## 会計検査の指摘事例とその解説(74)

### 2. ため池堤体の堤頂余裕高が不足

### 3. 対象土量を誤り工事費過大

図-1 ため池の堤体の概念図

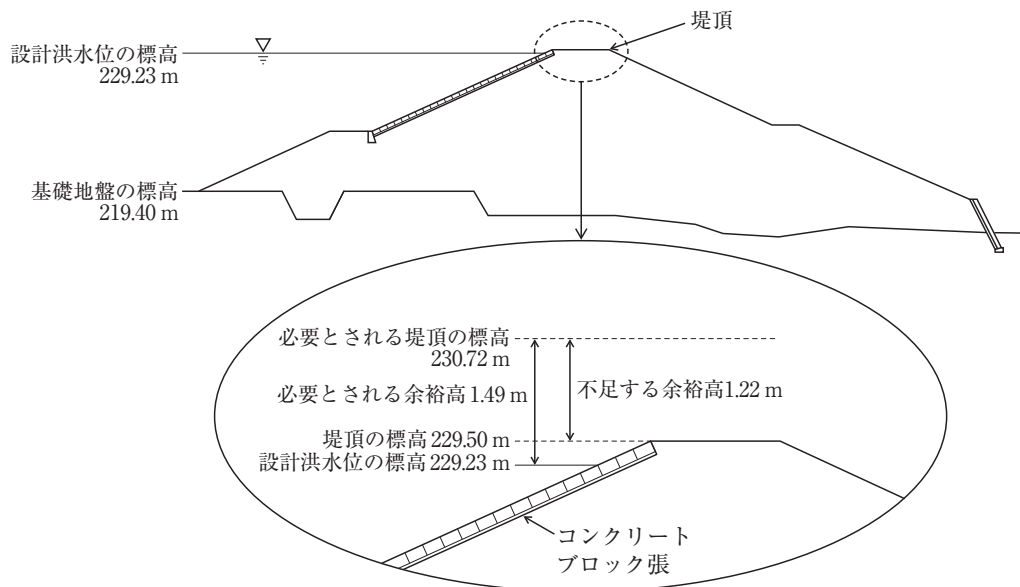
同町は、本件ため池の堤体の設計に当たり、従前の堤体が決壊しており、原形に復旧することが著しく不適當な場合に該当することから、原形復旧に代えて必要最小限度の断面の拡大等の工事を実施することとして、本件ため池の設計洪水位の標高229.23mと基礎地盤の標高219.40mを上記の計算方式に当てはめて、設計洪水時において所要の安全度を確保するために必要とされる余裕高を1.49mと算出していましたが、堤頂の標高については、上記設計洪水位の標高に余裕高を加えた230.72mとするのではなく、原形に合わせる必要があると考えて、従前の堤体と同じ229.50mとして設計し、これにより施工していました。

しかし、堤体断面は被災前の原形に合わせるものが原則とされているものの、本件はこの原則により難しい場合に該当するため、上記の計算のとおり堤頂の標高を230.72mとして設計する必要があったのに、従前の堤体と同じ229.50mとしていたことから余裕高が0.27mとなっており、必要な余裕高1.49m

と比べて1.22m不足していました（ため池の堤体の概念図参照）。

したがって、本件ため池の堤体等（工事費97,331,760円）は、設計が適切でなかったため、設計洪水時において所要の安全度が確保されていない状態になっており、これに係る国庫補助金92,075,800円が不当と指摘されました。

図-2 掘削する断面の概念図

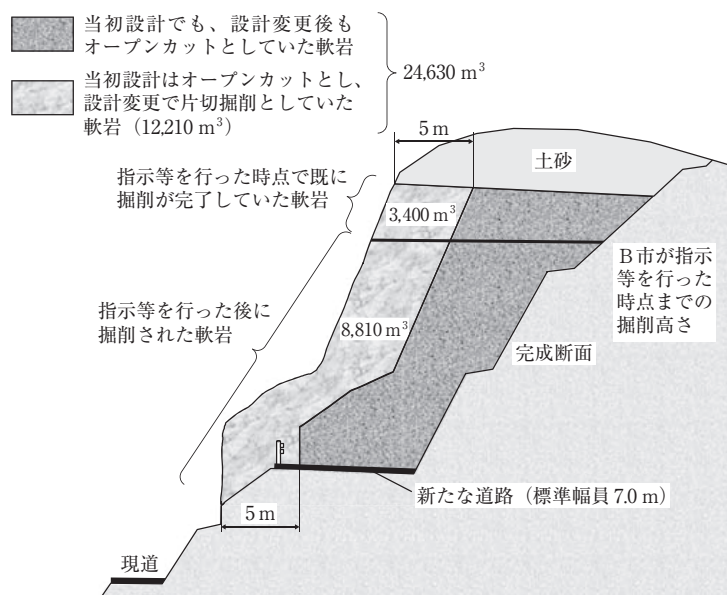
という。)が妥当であるとして、請負人に対して、谷側から幅5m分については片切掘削によることとする指示及び図面の変更(以下「指示等」という。)を行いました(掘削する断面の概念図参照)。そして、同市は、軟岩全土量24,630m<sup>3</sup>のうち谷側から幅5m分の土量12,210m<sup>3</sup>の掘削工法をオープンカットから片切掘削へ変更するなどする設計変更を行い、工事費を当初の契約額115,020,000円から137,779,920円へ増額する契約変更を行いました。

しかし、上記の12,210m<sup>3</sup>には、同市が指示等を行った時点で既に掘削が完了していた谷側から幅5m分の軟岩3,400m<sup>3</sup>が含まれていました。

したがって、12,210m<sup>3</sup>のうち3,400m<sup>3</sup>を除いた8,810m<sup>3</sup>を設計変更の対象土量とするなどして工事費を修正計算すると133,051,904円となることから、前記の工事費137,779,920円はこれに比べて4,728,000円が過大となっており、これに係る交付金相当額3,073,200円が不当と指摘されました。
